泊発電所 3号炉 審査資料	
資料番号	資料 1 - 5
提出年月日	令和 6 年 2 月 5 日

ヒアリングにおけるコメント回答資料

図 重大事故等対処設備（設計基準拡張）の分類

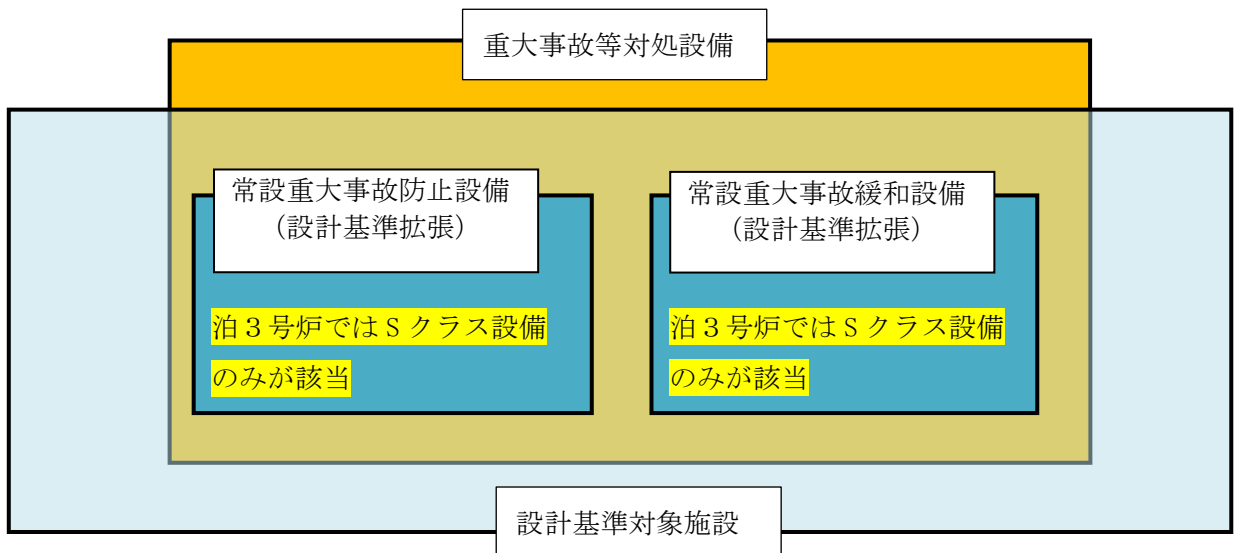
No. 8 (230803-20)	耐震 設計方針	39 条, 40 条等において, 設計基準拡張をどのように扱うのかが分かるような資料を用いて説明すること。
----------------------	------------	---

重大事故等対処設備（設計基準拡張）の分類を下図に示す。

常設重大事故防止設備（設計基準拡張）及び常設重大事故緩和設備（設計基準拡張）については, 設置許可基準規則の第 39 条で要求がある施設区分には該当しないものの, 重大事故等対処設備（設計基準拡張）に対して重大事故等発生時にその機能を期待していることから, 第 39 条における施設区分に対する要求を準用して設計する方針とするものである。

泊 3 号炉では, 常設重大事故防止設備（設計基準拡張）及び常設重大事故緩和設備（設計基準拡張）は, S クラス設備のみが該当し, 設計基準対象施設としての機能を重大事故等時に期待するものであることから, S クラス設備として 3 条（地盤）, 5 条（耐津波設計）への基準適合を設計基準対象施設として確認している。また, 重大事故等対処設備としての 38 条（地盤）及び 40 条（耐津波設計）への適合性確認についても, 設計基準対象施設としての確認と同等のものとなることを確認している。
